DODATEK Č. 2 KE SMLOUVĚ O DÍLO č. SML/151/2021

na realizaci podlimitní veřejné zakázky zadané ve zjednodušeném podlimitním řízení
Lávka přes řeku Oslavu „K Dědičné štolé“
uzavřené dne 06.08.2021, mezi:

Změnový list č. ZL 02			
SOD ze dne:	06.08.2021	Objednatel	Město Oslavany Náměstí 13. prosince 51/2, 664 12 Oslavany
		Zhotovitel	IDPS s.r.o. Purkyňova 648/125, Medlánky, 612 00 Brno
Stavba: Lávka přes řeku Oslavu „K Dědičné štolé“ – spodní stavba			
Datum vyvolání změny	07.09.2021	Záznam v SD ze dne:	zápis z 2.KD stavby
Název změny:	Změna opevnění břehů		
SO:	SO 201.1 Spodní stavba lávky		
Důvod změny:			
Úpravy statického opevnění spodní stavby OP1 a OP2, podle zjištěných skutečností na stavbě.			
Popis změny:			
Zmenšení plochy úpravy statického zajištění - zohledněno v méně pracích. Proběhla konzultace navržené úpravy se správcem toku a na základě jeho připomínek byly do úpravy přidány betonové prahy kolem navrženého statického opevnění spodní stavby z rovnaniny z LK. V původním projektu spodní stavby projektant s těmito prahy neuvažoval, běžně se betonové prahy kolem opevnění v ráci navázání na břehy koryta před a za opevněním nenavrhují. Vícepráce tedy zahrnují hlavně tyto be

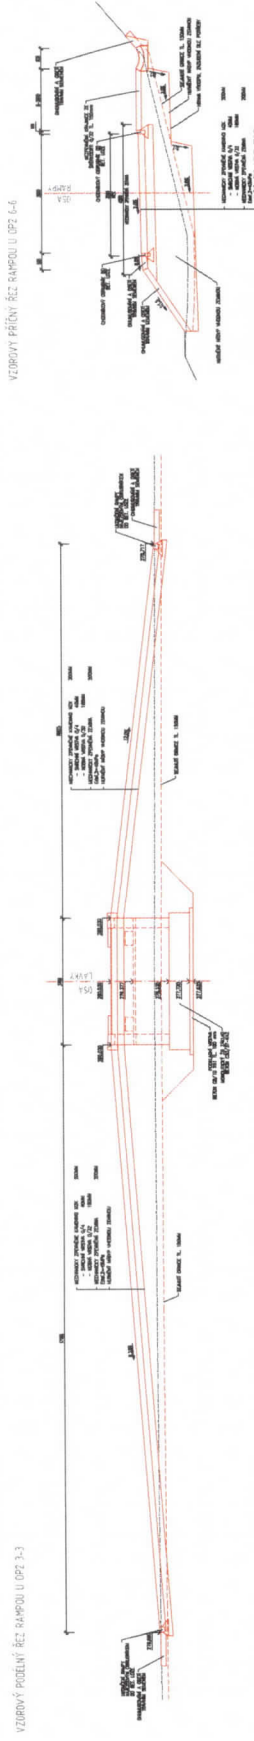
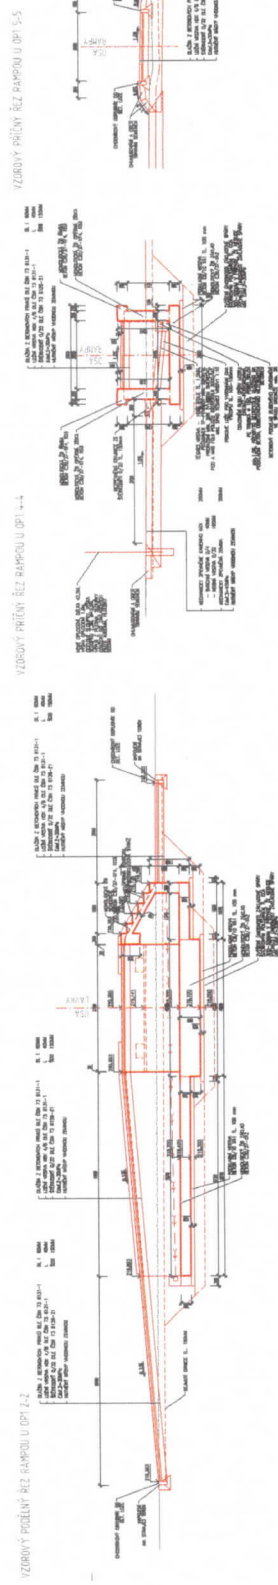
- ZL č. 02/2021 – **název změny:** změna opevnění břehů, důvod změny: úprava statického opevnění spodní stavy OP1 a OP2 podle zjištěných skutečností na stavbě.

Přílohy:	1) Rozpočet změny		
	2) PD změny (výkresy č. D_SO201.1_D.02, D_SO201.1_D.03, D_SO201.1_D.04)		
	3) Zápis z 2.KD		
Cenový dopad oproti původnímu řešení:		36 281,35 Kč bez DPH	
Časový dopad oproti původnímu řešení:		5 pracovních dnů	
Za zhotovitele IDPS s.r.o.	Ing. Ondřej Puč	5.10.2021	  IDPS s.r.o. Purkyňova 648/125 612 00, Brno www.idps.cz info@idps.cz IČ: 47537205 DIČ: CZ 47537205
Za TDI	Ing. Petr Řídký	05.10.21	
Za projektanta a AD	Ing. Martin Mynařík	5.10.2021	
Za objednatele, který tímto souhlasí s provedením změny	Vít Aldorf, starosta Města Oslavany	6.10.2021	 MĚSTO 10 664 12 OSLAVANY okres Brno-venkov
Předloženo dne	05.10.2021	Posouzeno dne
